สัญญาแก้ไขเพิ่มเติม (ฉบับที่ ๑)

สัญญาจ้างก่อสร้างตามแผนรายประมาณการ กิจกรรมบูรณะโครงข่ายทางหลวงเชื่อมโยงระหว่างภาค ปี ๒๕๖๙
รหัสงาน ๒๘๑๐๐ กิจกรรมบูรณะโครงข่ายทางหลวงเชื่อมโยงระหว่างภาค งานบูรณะโครงข่าย
ทางหลวงหมายเลข ๑๐๘ ตอน สะพานแม่กลาง - บ้านบ่อแก้ว ตอน ๑
ระหว่าง กม. ๗๘+๑๐๐ - กม. ๗๙+๔๐๕ LT., RT.

กรมทางหลวง โดย แขวงทางหลวงเชียงใหม่ที่ ๑

วันที่ ๑๙ เดือนพฤษภาคม พ.ศ.๒๕๖๙

ส่วนสำรวจและออกแบบ	รหัสงาน	แผ่นที่
แขวงทางหลวงเชียงใหม่ที่ 1	2E100	2/4
กิจกรรมบูรณการช่วยทางหลวงเชื่อมโยงระหว่างภาค ทางหลวงหมายเลข 08 ตอน ละพานแมกกลาง - บ้านบ่อแก้ว ตอน 1 ระหว่าง กม.78+100.000 - กม.79+405.000 LT., RT.		
78+175.000	79+360.000

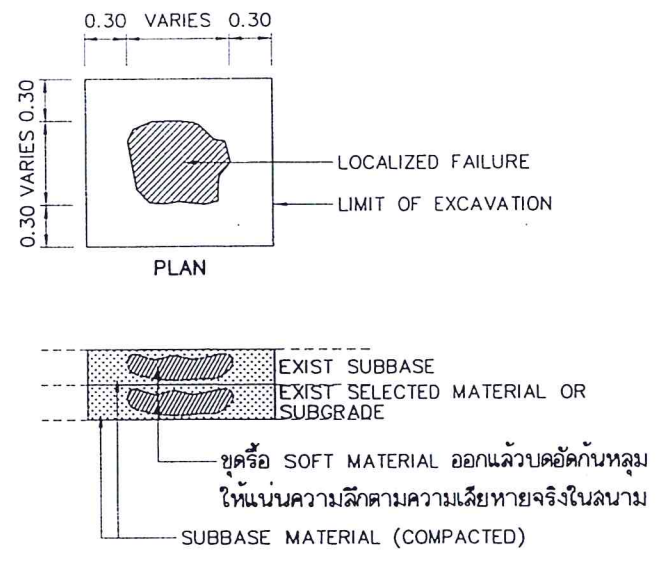
๑.๑.๒ แบบแผ่นที่ ๒/๔ แก้ไข กม.ดำเนินการ

จากเดิม ระหว่าง กม.๗๘+๑๐๐.๐๐๐ - กม.๗๙+๔๐๕.๐๐๐ LT.,RT.

แก้ไขเป็น ระหว่าง กม.๗๘+๑๗๕.๐๐๐ - กม.๗๙+๓๖๐.๐๐๐ LT.,RT.

สำนักงานทางหลวงที่ 1 (เชียงใหม่)		
ล่วนสำรวจและออกแบบ	รหัสงาน	แผนที่
แขวงทางหลวงเชียงใหม่ที่ 1	28100	3A/4
กิจกรรมบูรณการซ่อมแซมทางหลวงเชื่อมโยงระหว่างภาค		
ทางหลวงหมายเลข 108		
ตอน ละพานแม่กลาง - บ้านบ่อแก้ว ตอน 1		
ระหว่าง กม.78+175.000 - กม.79+360.000 LT., RT.

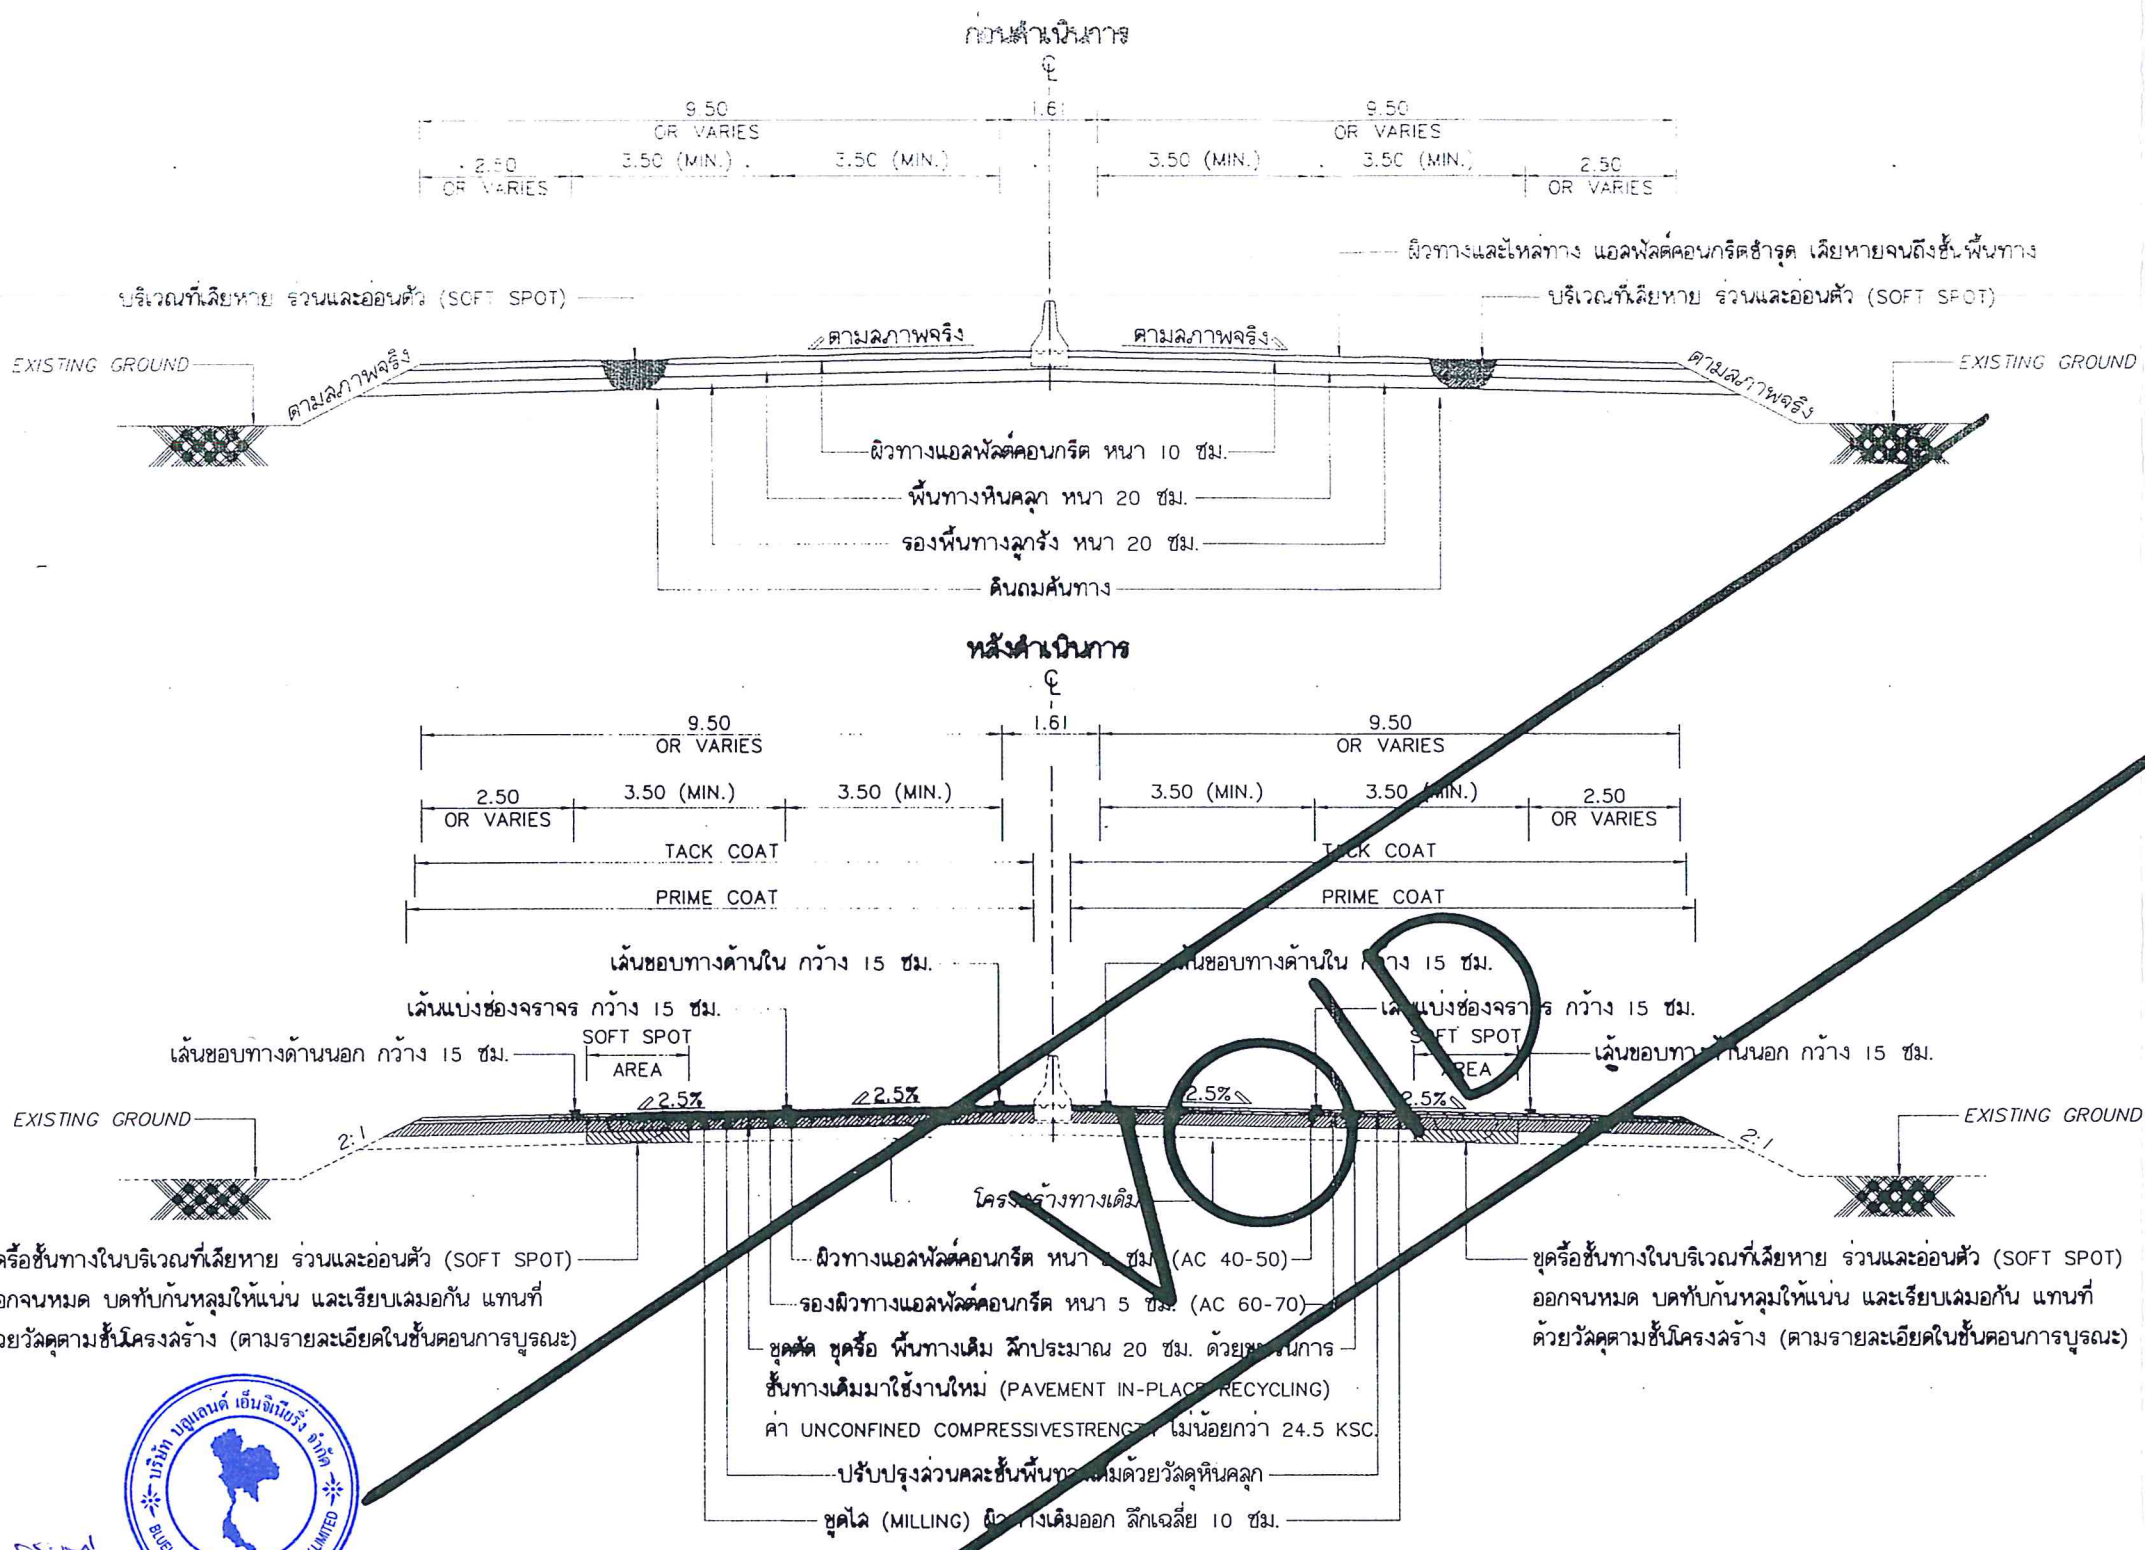
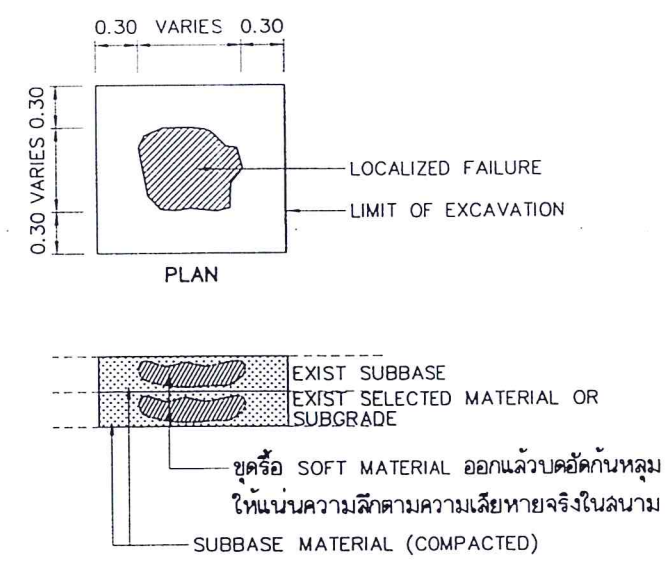
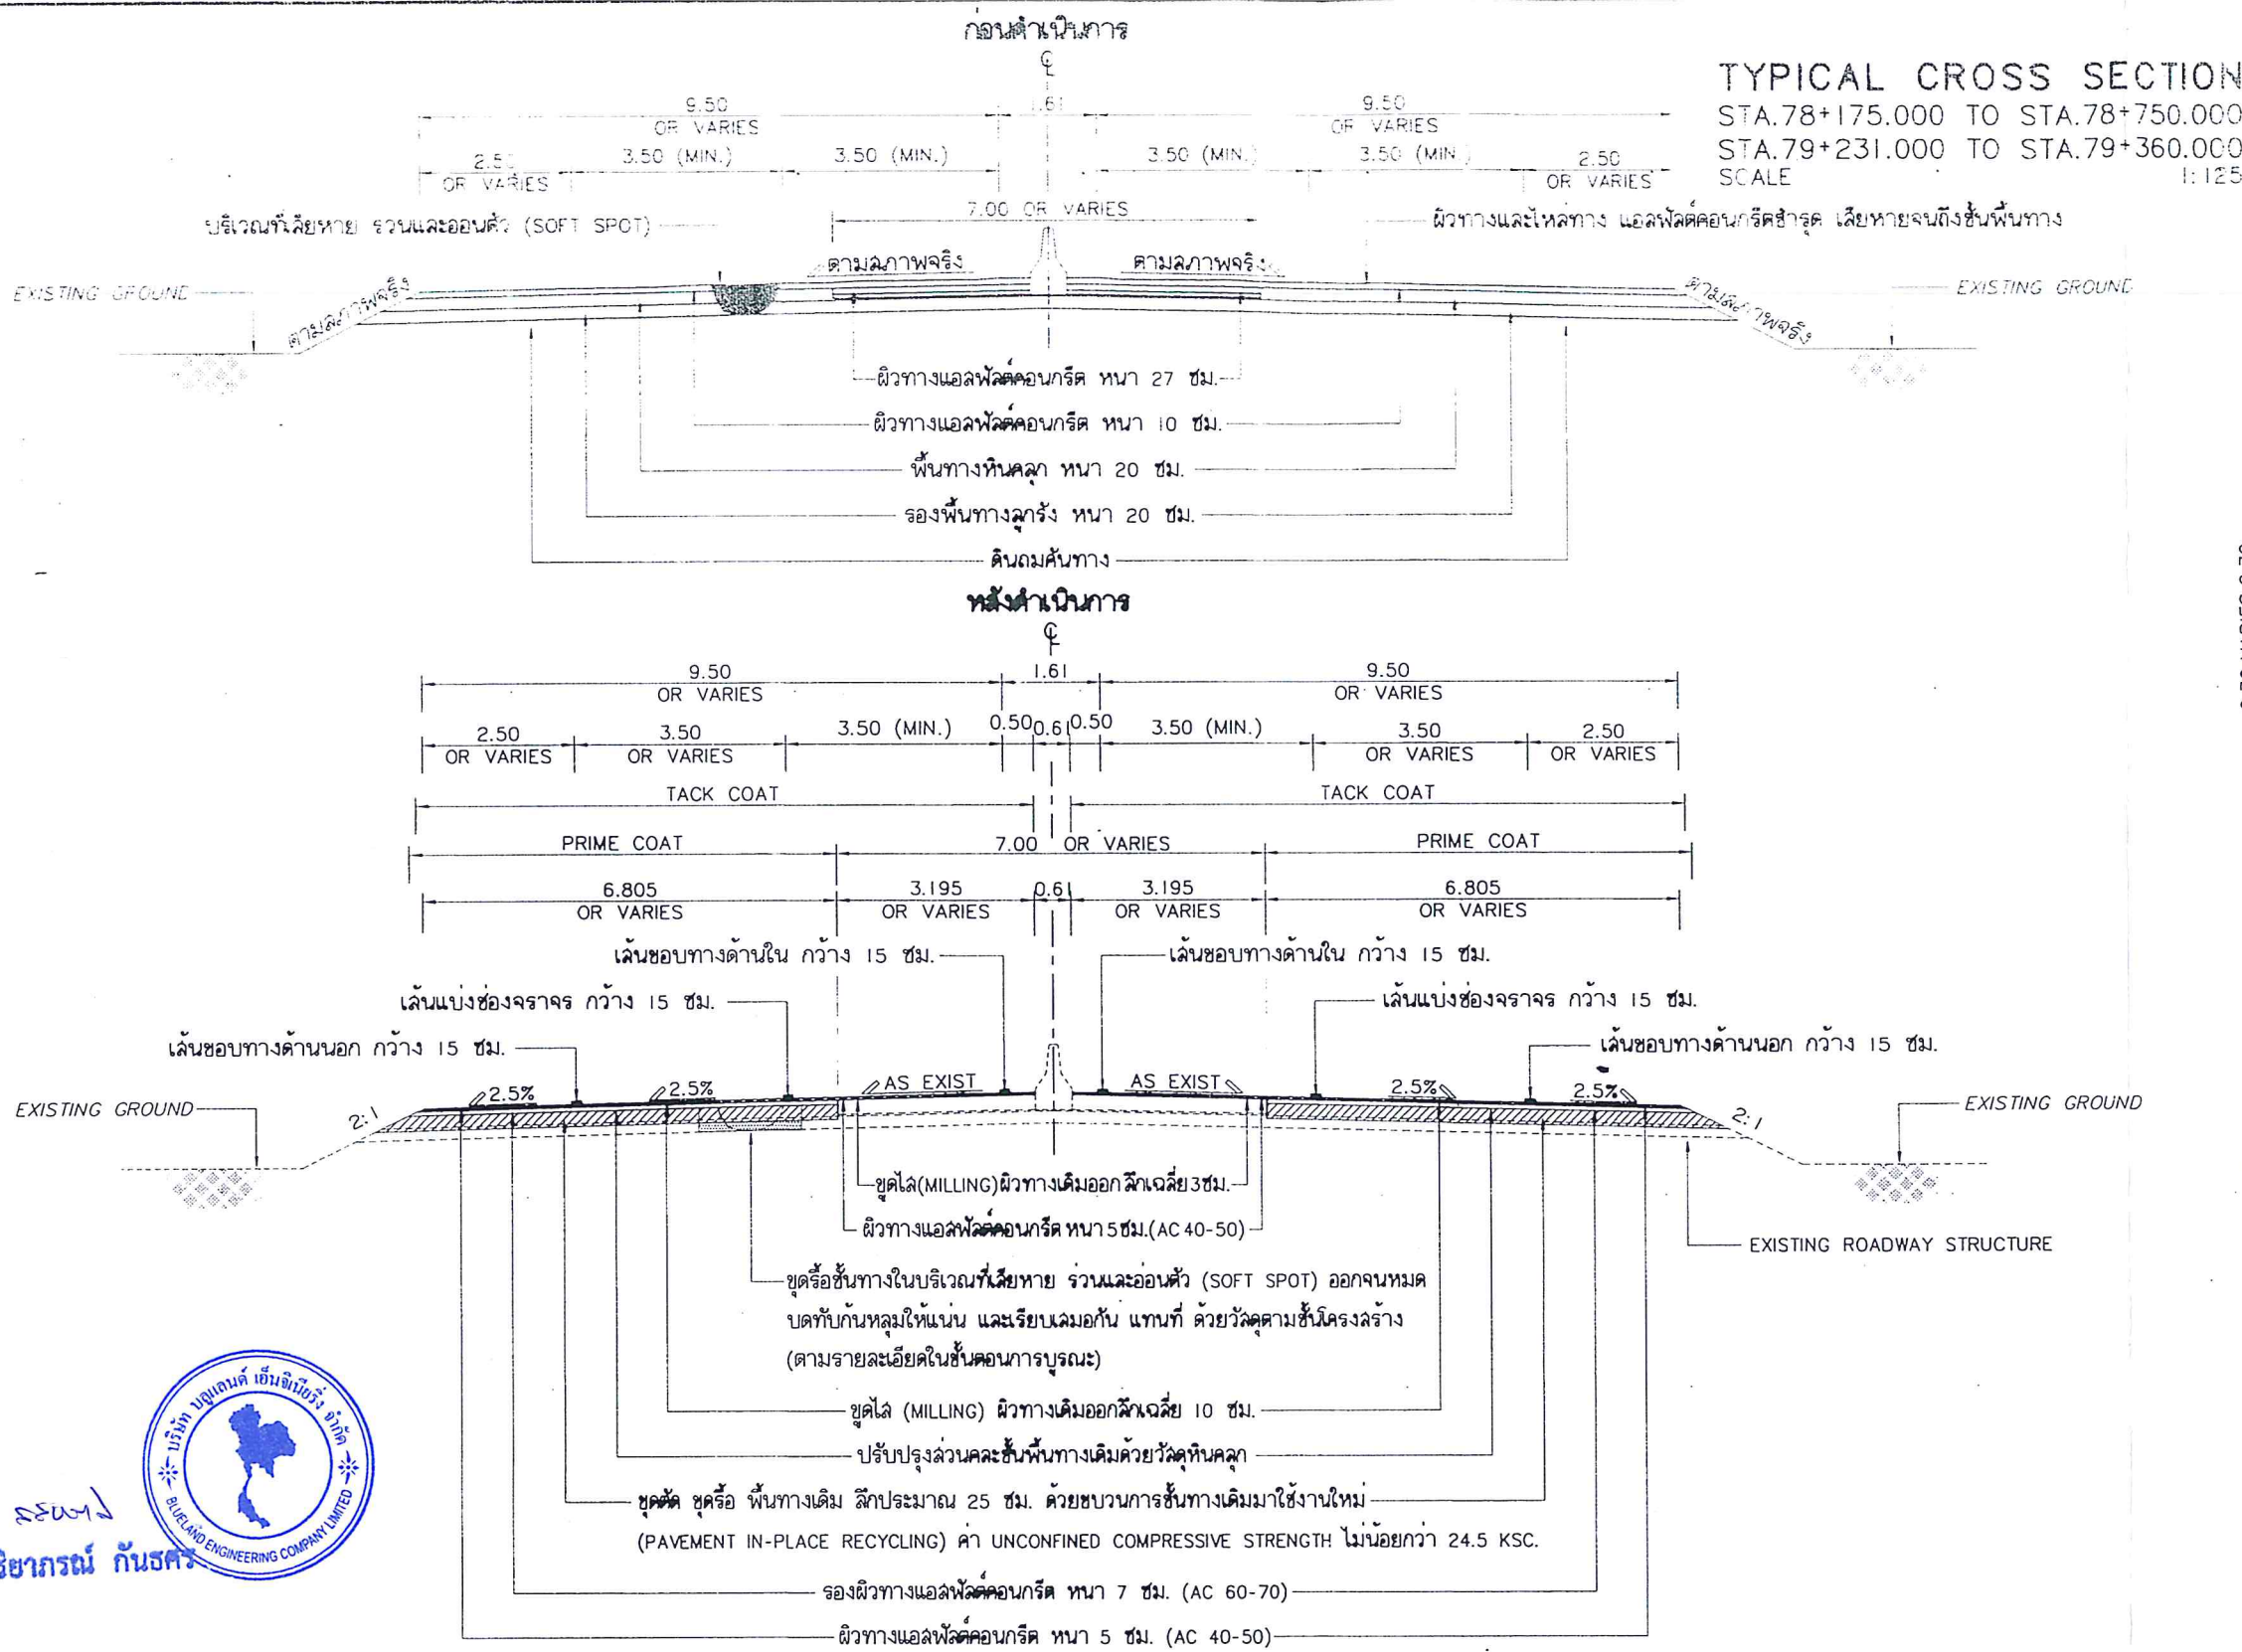
- ๑.๒.๒ ยกเลิกแบบ TYPICAL CROSS SECTION แผ่นที่ ๓/๔
ใช้แบบ TYPICAL CROSS SECTION แผ่นที่ ๓A/๔ แทน
- ๑.๒.๓ ยกเลิกแบบ TYPICAL CROSS SECTION แผ่นที่ ๔/๔
ใช้แบบ TYPICAL CROSS SECTION แผ่นที่ ๔A/๔ แทน

- ขั้นตอนการบูรณะ
1. ทำการขุด (MILLING) ผิวทางเดิมออก ลึกเฉลี่ย 3 ซม. บริเวณศูนย์กลางทาง กว้างประมาณ 7 ม. และ ลึกเฉลี่ย 10 ซม. บริเวณขอบนอกคันทางล่วนที่เหลือน้ำค้างแช่แข็งและขรุขระ
 2. การแก้ไขบริเวณ LOCALIZED FAILURE
 - 2.1 กรณีความเสียหายอยู่ในชั้นพื้นทาง ทำการขุดหรือชั้นพื้นทางในบริเวณที่ชำรุดเสียหายร่วนและอ่อนตัว (SOFT SPOT) ออกให้หมด บดทับกันหลุมให้แน่น และเรียบเสมอกัน แทนที่ด้วยวัสดุหินคลุกจนถึงชั้นพื้นทางเดิม
 - 2.2 กรณีความเสียหายอยู่ต่ำกว่าชั้นพื้นทางทำการขุดหรือชั้นทางในบริเวณที่ชำรุดเสียหายร่วนและอ่อนตัว (SOFT SPOT) ออกให้หมด บดทับกันหลุมให้แน่น และเรียบเสมอกัน แทนที่ด้วยวัสดุหินคลุก บดทับแน่นตามมาตรฐานจนถึงชั้นรองพื้นทางเดิม

3. ปรับปรุงล่วนคละชั้นพื้นทางเดิมด้วยวัสดุหินคลุก (CRUSHED ROCK) บริเวณที่ทำการบูรณะทางผิวแอสฟัลต์คอนกรีต
4. ทำการขุดตัด ขุดหรือ พื้นทางเดิม ลึกประมาณ 25 ซม. ด้วยขบวนการ หมุนเวียนวัสดุชั้นทางเดิมมาใช้งานใหม่ (PAVEMENT IN-PLACE RECYCLING)
5. ทำการลาดแอสฟัลต์ PRIME COAT บนพื้นทางที่ปรับปรุงใหม่
6. ทำการก่อสร้างรองผิวทางและไหล่ทาง ASPHALT CONCRETE BINDER COURSE หนา 7 ซม. บน PRIME COAT
7. ทำการลาดแอสฟัลต์ TACK COAT บนผิวทางเดิมที่ขุดและ รองผิวทางที่ก่อสร้างใหม่
8. ทำการก่อสร้างผิวทางและไหล่ทาง ASPHALT CONCRETE WEARING COURSE หนา 5 ซม. บน TACK COAT
9. ทำเครื่องหมายจราจรบนผิวทาง (การตีเส้น ลูกศร ชีตเขียนข้อความ) ด้วยวัสดุเทอร์โมพลาสติกสะท้อนแสง สำหรับทำเครื่องหมายบนผิวทาง (REFLECTIVE THERMOPLASTIC ROAD MARKING MATERIAL)
